**Antrag zur Genehmigung, Errichtung und Betrieb von 9 WKA auf Gemarkung Zerf, überarbeitete Antragsunterlagen; Az: 11-144-31; NABU Az: 11482/2016**

in dieser gemeinsamen Stellungnahme der Naturschutzverbände NABU, BUND und Pollichia, die wir namens und im Auftrag unserer Landesverbände in Rheinland-Pfalz abgeben, nehmen wir zur o.g. Planung wie folgt Stellung:

Einrahmung in Bildmitte: Kernzone 6 des Naturparks

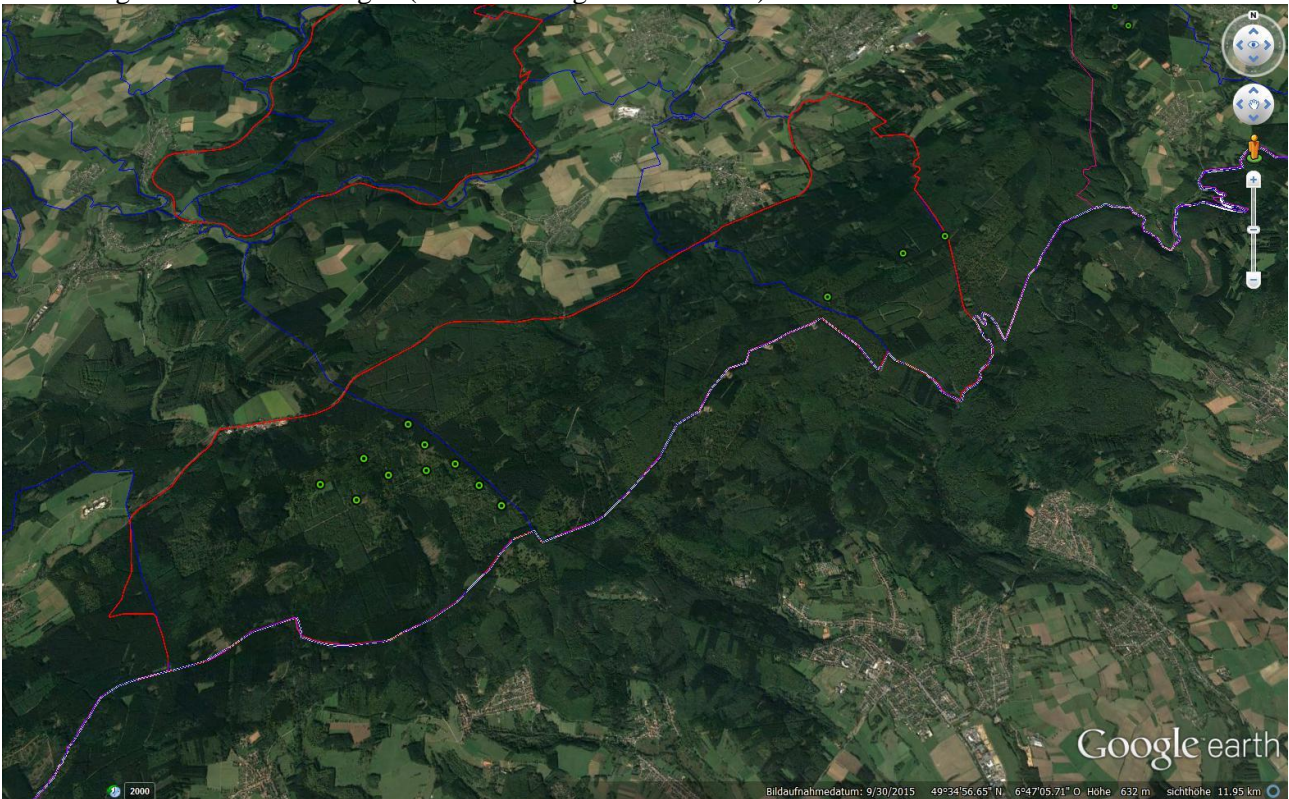
Kernzone 6 abzustellen, nicht aber auf die Gesamtheit der insgesamt 7, voneinander z.T. isolierten Kernzonen. Die Kernzone 6 würde ihr gesamtes Gepräge als stille und erholsame Waldlandschaft, frei von gewerblich-industrieller Nutzung, großflächig verlieren. Die immerhin 9 Einzelanlagen sollen großflächig und zentral in der westlichen Hälfte der Kernzone 6 installiert werden. Im östlichen Teil der Kernzone gibt es Planungen für weitere Anlagen (siehe nachfolgendes Luftbild).

Auch in der Umgebung des Areals befinden sich in Sichtnähe bereits weitere Windkraftanlagen bzw. gibt es weitere Planungen. Es handelt sich vorliegend nicht um einen einzelnen, marginalen Eingriff im unbeachtlichen Randbereich, sondern um eine grundlegende Veränderung des Gepräges des Kern- und des Gesamtgebietes.
